Vorhabenbezogener Bebauungsplan „Mulscherstraße 7-9“

Abwägung der eingegangenen Stellungnahmen im Rahmen der öffentlichen Auslegung und Beteiligung der Behörden und sonstigen Träger öffentlicher Belange

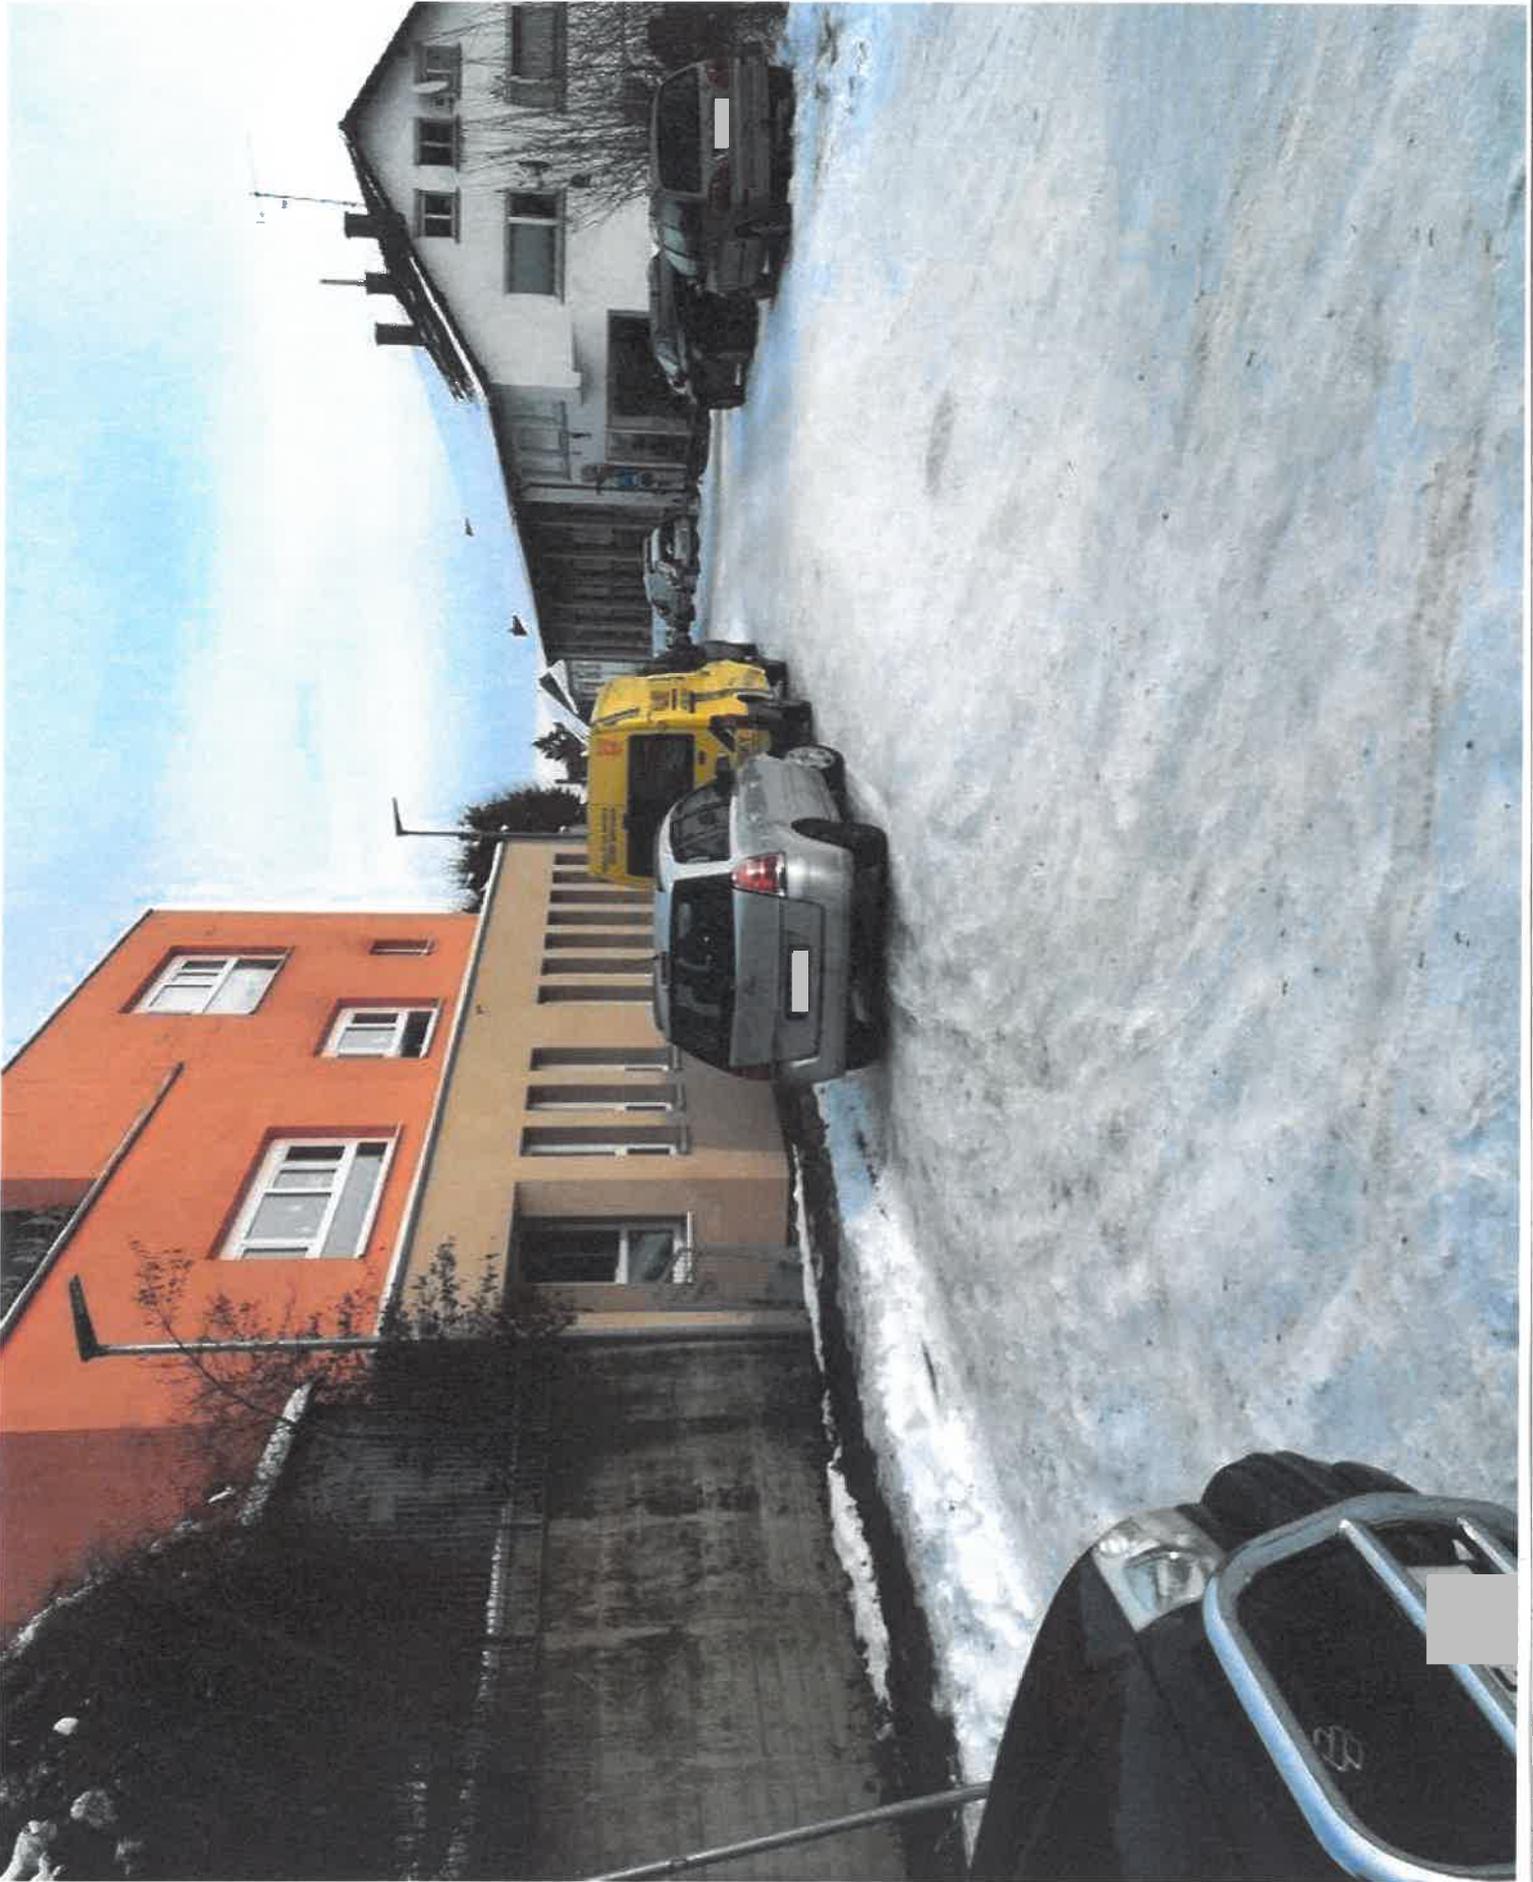
1. Mit ca. 60 neuen Wohneinheiten wird sich die Verkehrssituation trotz der geplanten Tiefgaragen massiv verändern. Das war schon in den vergangenen Jahr mit zunehmender Tendenz ein Problem. Die Mieter [REDACTED] haben sich regelmäßig beklagt, dass die Zufahrt und Abfahrt insbesondere zu Schul- und Kindergarten- Anfangs- und Schlusszeiten blockiert ist und war. Die Fotos zeigen die Situation am Mittwoch, 20.01. gegen 10 Uhr. Es war fast alles zugeparkt. Mindestens 1 Fahrzeug stand dauerhaft im absoluten Halteverbot. Und das zu einem Termin, an dem die Waldorfschule geschlossen war!

Ob sich der Bebauungsplan mit diesem Punkt ausreichend auseinandergesetzt hat, kann ich nicht erkennen. Es darf nicht davon ausgegangen werden, dass die zukünftigen Bewohner bei jeder kurzfristigen Heimkehr in ihre Tiefgarage fahren werden. Firmenfahrzeuge (Taxi-Zentrale etc.) und Kindergarten- und Schülereitern verschärfen die Situation.

Folgende Stellungnahme wurde vorgebracht:	Stellungnahme der Verwaltung:
<p><u>Einwender 1, Schreiben vom 25.01.2021 (Anlage 6.1)</u></p> <p>Grundsätzlich ist zu begrüßen, wenn sich das bauliche Umfeld in der Mulscherstraße ändert. Die Schaffung von neuem (erschwinglichen) Wohnraum und eine gewisse Verdichtung ist bekanntermaßen in allen Städten ein Thema.</p> <p>Bei den weiteren Überlegungen wird darum gebeten Folgendes zu berücksichtigen:</p> <p>I. Parkraum und Verkehrssituation:</p> <p>1. Mit ca. 60 neuen Wohneinheiten wird sich die Verkehrssituation trotz der geplanten Tiefgarage massiv verändern. Das war schon in den vergangenen Jahren mit zunehmender Tendenz ein Problem. Die Mieter der Immobilie des Einwenders haben sich regelmäßig beklagt, dass die Zufahrt und Abfahrt insbesondere zu Schul- und Kindergarten-Anfangs und –Schlusszeiten blockiert ist und war. Beigefügte Photos zeigen die Situation am Mittwoch, 20.01. gegen 10 Uhr. Es war fast alles zugeparkt. Mindestens 1 Fahrzeug stand dauerhaft im absoluten Halteverbot. Und das zu einem Termin, an dem die Waldorfschule geschlossen war. Schon früher war dazu die Einlassung der Verwaltung, dass dies mit ordnungspolizeilichen Maßnahmen in den Griff zu bekommen sei, was sich natürlich bei einer konkreten Stausituation als besserer Witz erweist.</p>	<p>Für die 33 Wohneinheiten entsteht in der Tiefgarage je 1 Stellplatz pro Wohneinheit gemäß der in der Landesbauordnung BW geforderten Anzahl an baurechtlich nachzuweisenden Stellplätzen. Der Vorhabenträger tritt eine Grundstücksfläche entlang der Mulscherstraße an die Stadt ab und erstellt gemäß der Verpflichtung im Durchführungsvertrag zum vorhabenbezogenen Bebauungsplan 5 öffentliche Stellplätze sowie einen Gehweg ab Hinterkante der bestehenden Fahrbahn. Somit entfällt hier das halbseitige Parken auf der Straße und damit die Einschränkung des Fahrtraumes.</p> <p>Regelwidriges Verhalten im Straßenverkehr ist nicht Gegenstand des Bebauungsplanverfahrens und kann weder bauplanungs- noch baurechtlich geregelt werden.</p>

<p>Ob sich der Bebauungsplan in diesem Punkt ausreichend auseinandergesetzt hat, kann ich nicht erkennen. Es darf nicht davon ausgegangen werden, dass die zukünftigen Bewohner bei jeder kurzfristigen Heimkehr in ihre Tiefgarage fahren werden. Firmenfahrzeuge (Taxi-Zentrale etc.) und Kindergarten- und Schülereltern verschärfen die Situation.</p> <p>2. Soweit an dem Wendehammer mehrere Besucher- bzw. Kurzzeitparkplätze angedacht sind, dürfte deren Zahl mit an Sicherheit grenzender Wahrscheinlichkeit den tatsächlichen Bedarf nicht decken. Sie sind an der angedachten Stelle auch denkbar ungeeignet, da sie den Wendehammer (bisher nur 2-3 in Längsrichtung - geplant nun mehrere in quer) blockieren. Sinnvoll wäre doch ein befahrbarer Straßenraum mit dem Wendekreis eines durchschnittlichen PKW. Doch bereits heute muss jedes Fahrzeug dort wegen der seitlichen Parkplätze beim Wenden rangieren. Da fährt man auch mal das Einfahrtstor des Einwenders an oder nutzt die Lücke seiner Auffahrt.</p> <p>II. Geschoßhöhe Penthousewohnungen im obersten Geschoß sind sicher attraktiv. Darf ich davon ausgehen, dass einer Geschoßhöhe von 12-15 m keine planungs- oder baurechtlichen Bedenken entgegenstehen?</p>	<p>Das mit der Neubebauung verbundene Verkehrsaufkommen kann von der Multscherstraße aufgenommen werden. Verkehrsbehinderungen und unzumutbare Beeinträchtigungen sind nicht zu erwarten. Auch eine Verschlechterung gegenüber dem ursprünglichen Verkehrsaufkommen ist nicht erkennbar. Vielmehr ist davon auszugehen, dass sich aufgrund des künftigen Wegfalls gewerblicher Nutzungen (unter anderem KFZ-Werkstatt) und den in diesem Zusammenhang abgestellten Fahrzeugen die Situation des ruhenden Verkehrs verbessern wird.</p> <p>Die Umgestaltung der Multscherstraße von der Westerlinger Straße bis zum Wendehammer ist ein langfristiges Ziel der Stadtplanung. Der Wendehammer liegt außerhalb des Geltungsbereichs des vorliegenden Bebauungsplanes und gehört somit auch nicht zu dessen Regelungsinhalt. Eine Verbreiterung des Wendebereiches ist im Zuge des benachbarten Bauvorhabens "Multscherstraße - östlich des Fort Unterer Kuhberg" vorgesehen, so dass künftig eine ausreichende Wendemöglichkeit sowohl für PKW's als auch für Müllfahrzeuge besteht.</p> <p>Die geplante Bebauung mit 4 Geschossen und einer Gebäudehöhe von ca. 12,25 m ist sowohl aus bauplanungsrechtlicher als auch aus bauordnungsrechtlicher Sicht an dieser Stelle ohne Bedenken vertretbar. Die Höhenentwicklung stellt aus Sicht der Verwaltung eine qualitätvolle und verträgliche Weiterentwicklung des Quartiers dar. Eine ausreichende Belüftung und Belichtung ist sowohl in Bezug zu den Nachbargebäuden als auch bei den geplanten Gebäuden untereinander gegeben.</p>

Anlage:
Bestandsplan

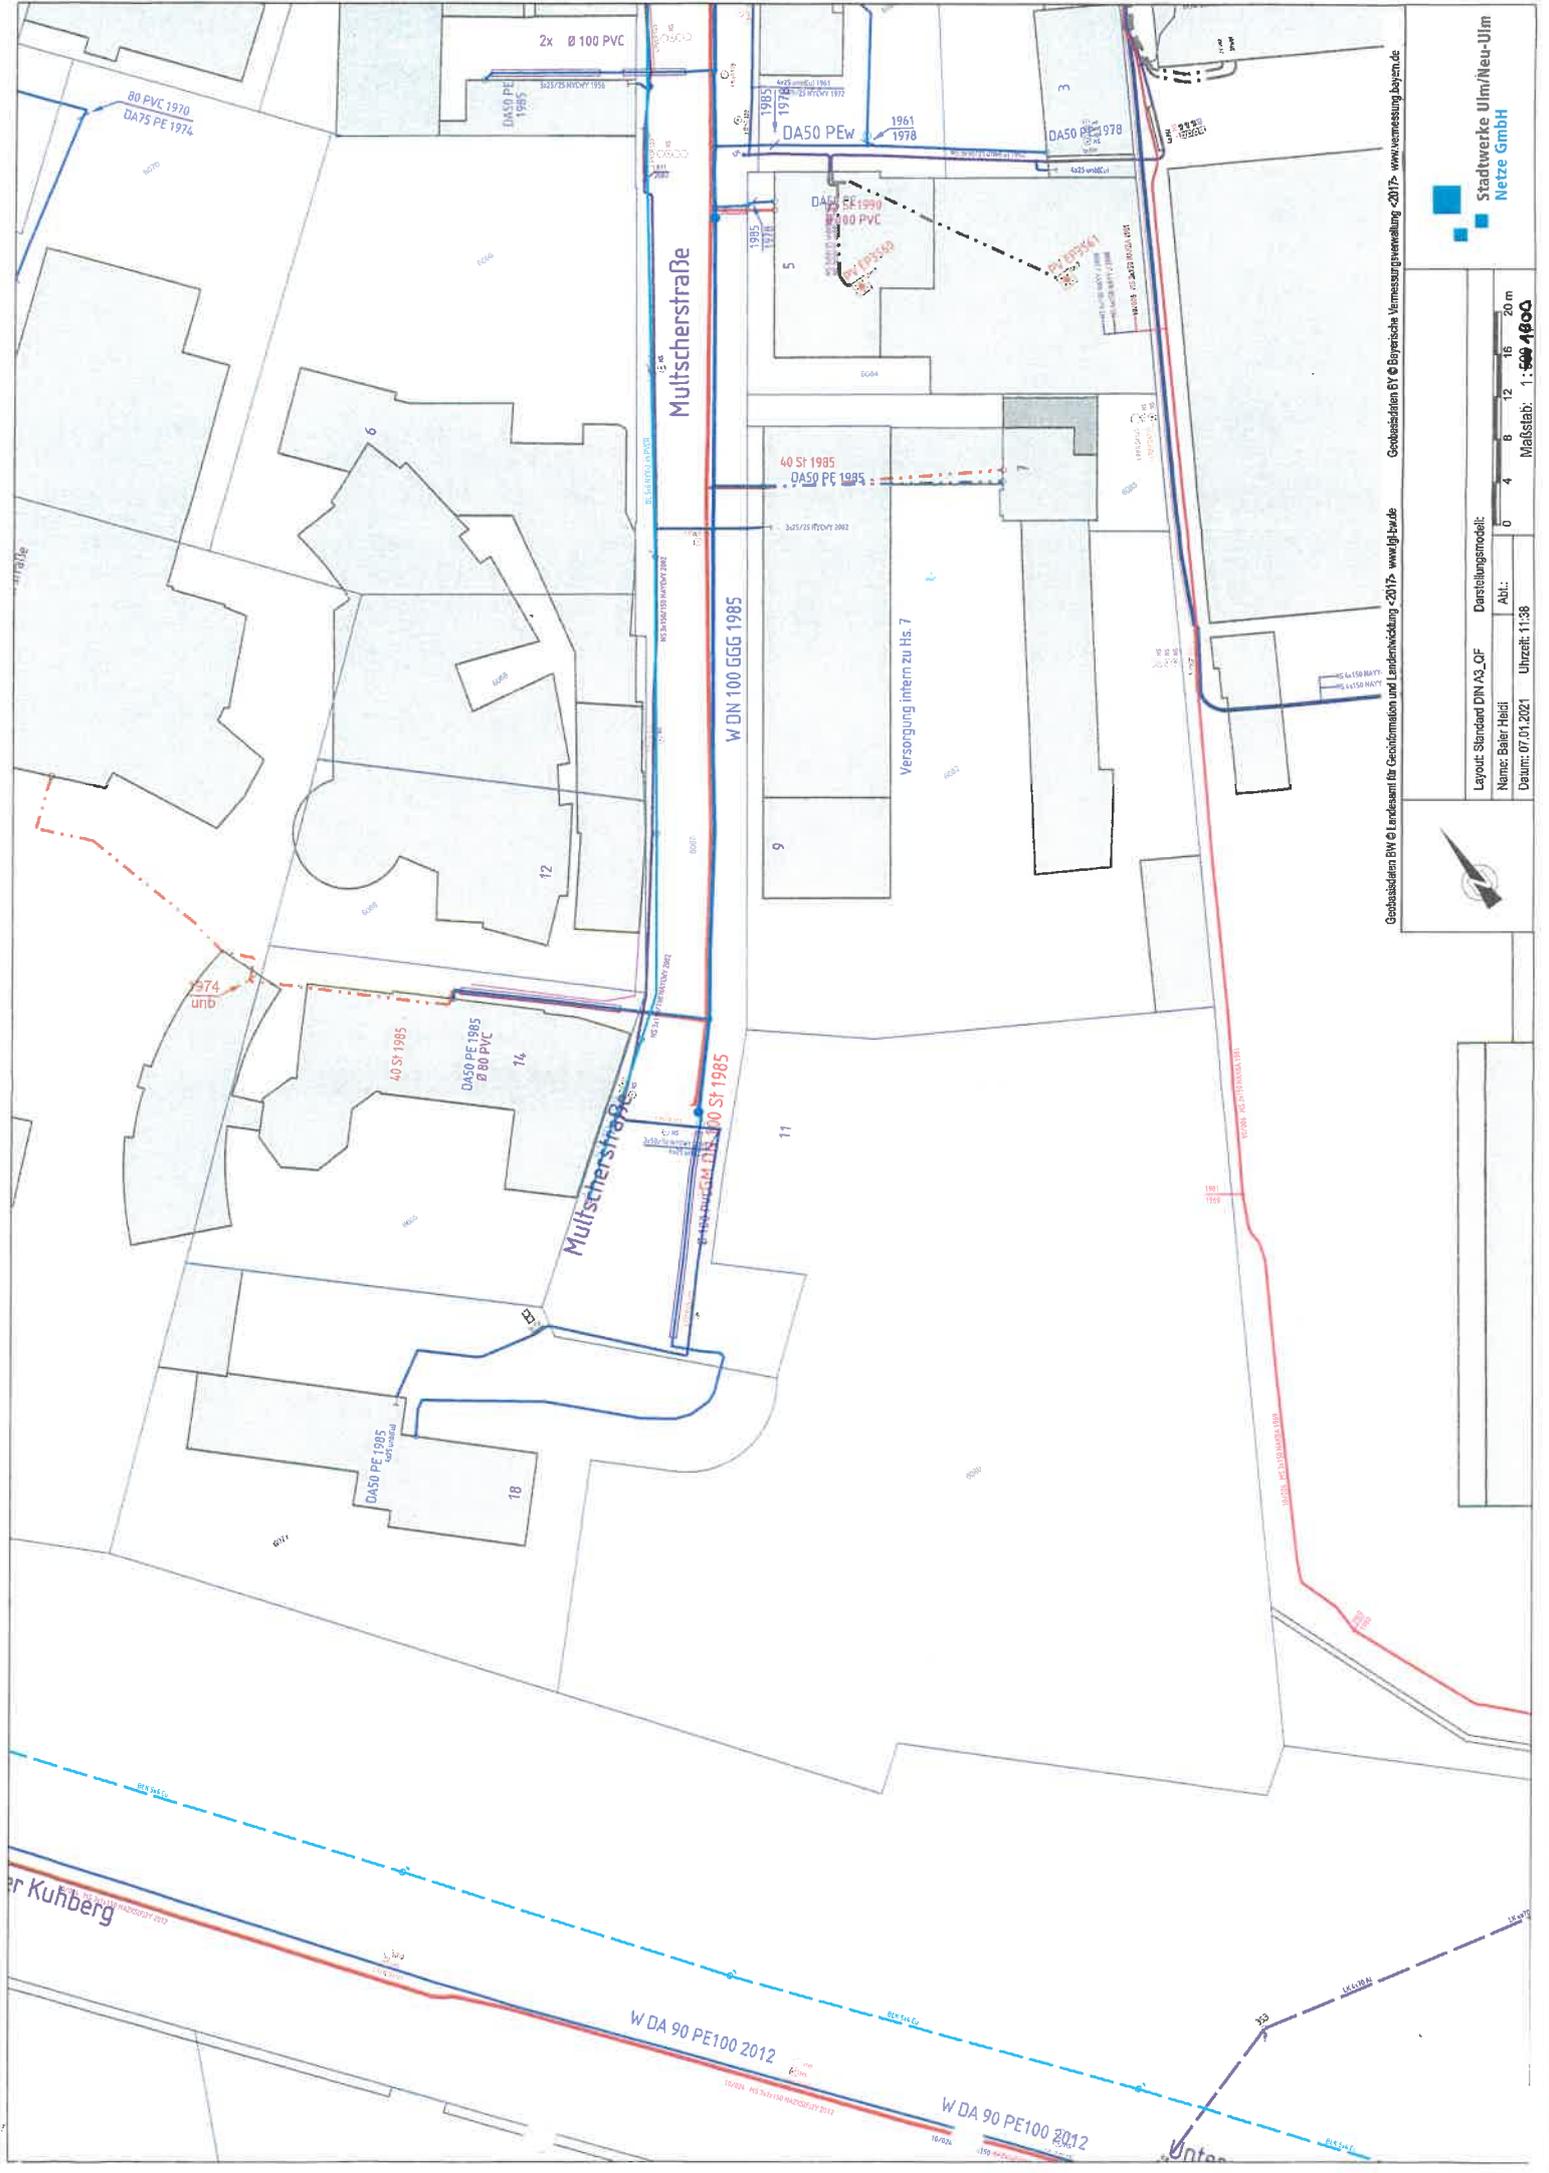
Zusätzlich möchten wir Ihnen mitteilen, dass eine Strom-, eine Gas- und eine Wasserhausanschlussleitung der Stadtwerke Ulm/Neu-Ulm Netze GmbH im nördlichen Bereich auf dem Grundstück liegen. Entlang der nordwestlichen Grundstücksgrenze verlaufen eine Gas- und eine Wasserleitung der Stadtwerke Ulm/Neu-Ulm Netze GmbH in ca. 3 Meter Abstand zur Grundstücksgrenze. Entlang der nordöstlichen Grundstücksgrenze verlaufen mehrere Niederspannungs- und eine Mittelspannungsleitung der Stadtwerke Ulm/Neu-Ulm Netze GmbH in ca. einem Meter Abstand.

Leitungen dürfen nicht überbaut werden. Von den Leitungen ist mit Bebauung ein Mindestabstand von 2 Meter einzuhalten. In begründeten Ausnahmefällen kann der Abstand von 2 Metern zur Bebauung unterschritten werden.
